改善箇所説明図

ISOFIX チャイルドシート固定ブラケット
取り付け位置

図：左ハンドル車

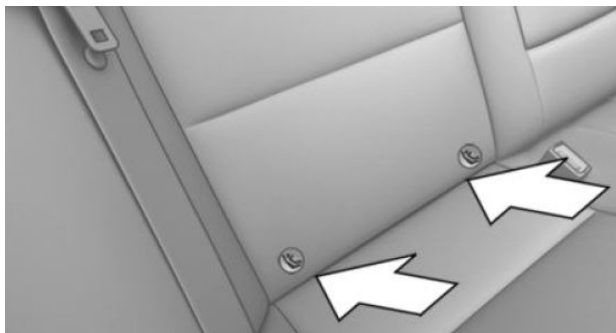
基準不適合箇所：

ISOFIX チャイルドシート固定ブラケット

ISOFIXチャイルドシートを固定する車両側の固定ブラケットの耐久性が不足しているため、チャイルドシートを装着状態で走行した際の荷重が固定ブラケットに繰り返し加わると、金属疲労によって固定ブラケットに亀裂が入ることがある。そのため、そのままの状態で使用を続けると、固定ブラケットが破損し、チャイルドシートが固定できず、最悪の場合、チャイルドシートが外れるおそれがある。

全車両、固定ブラケットを点検し、破損しているものは、アッパーランククロスメンバーを対策品に交換する。また、破損のないものは、補強プレートを取り付ける。
